**Forum mondial de l'harmonisation
des Règlements concernant les véhicules**

Règlement ONU n° 116 (Dispositifs antivol et systèmes d'alarme)**Proposition de complément 7 au Règlement ONU n° 116
(Dispositifs antivol et systèmes d'alarme)****Communication de l'expert de l'Organisation internationale
des constructeurs d'automobiles****

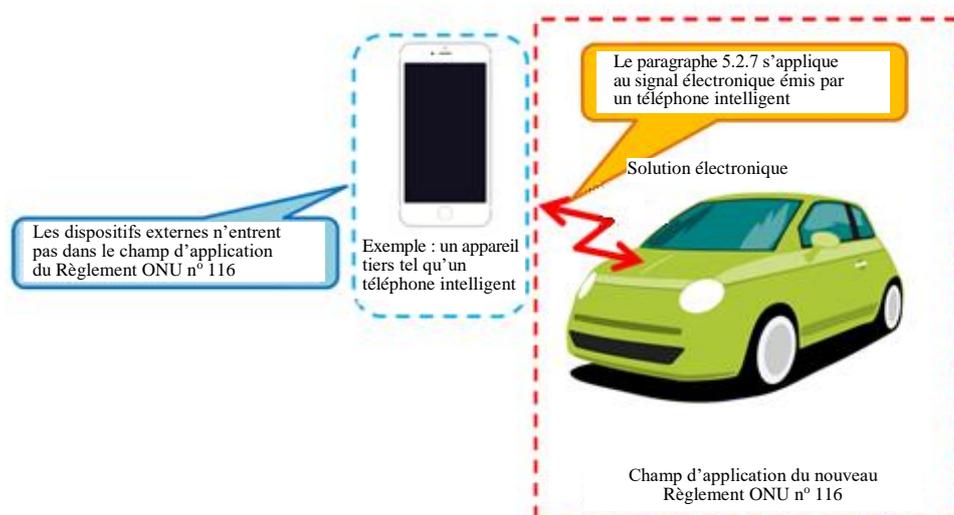
4. La définition actuelle du mot « clef », qui comporte l’expression « uniquement par ce dispositif », ne permet pas de prendre en compte les téléphones intelligents. C’est pourquoi il est proposé d’ajouter « ou solution électronique ». L’appareil (par exemple un téléphone intelligent) et le logiciel qui transmettent la solution électronique au véhicule n’entrent pas dans le champ d’application du Règlement ONU n° 116. Si la solution électronique est définie comme une clef, on peut raisonnablement considérer que la solution électronique transmise par l’appareil satisfait aux prescriptions du paragraphe 5.2.7 (systèmes de verrouillage électriques ou électroniques – voir la figure ci-dessous).

5. La présente proposition introduit une distinction entre la « clef » en tant que solution électronique et la « clef » en tant que matériel et logiciel utilisés pour transmettre ladite solution électronique, et modifie le Règlement ONU n° 116 afin que les nouveaux systèmes innovants soient pris en compte comme il se doit dans le Règlement. Les nouveaux systèmes innovants font appel à des composants qui ne font pas partie intégrante du véhicule : il s'agit par exemple des dispositifs, des appareils, des systèmes d'exploitation, des canaux de communication et des serveurs utilisés pour activer ou désactiver le système de verrouillage en transmettant la solution électronique.

« 5.1.5 Par “clef”, tout dispositif **physique ou toute solution électronique** dont la conception et la construction permet de faire fonctionner un système de verrouillage, lui-même conçu et construit pour pouvoir être actionné uniquement par ce dispositif **physique ou cette solution électronique**. **Tout appareil (par exemple un téléphone intelligent) non fourni par le constructeur du véhicule ne fait pas partie du “dispositif électronique”**. ».
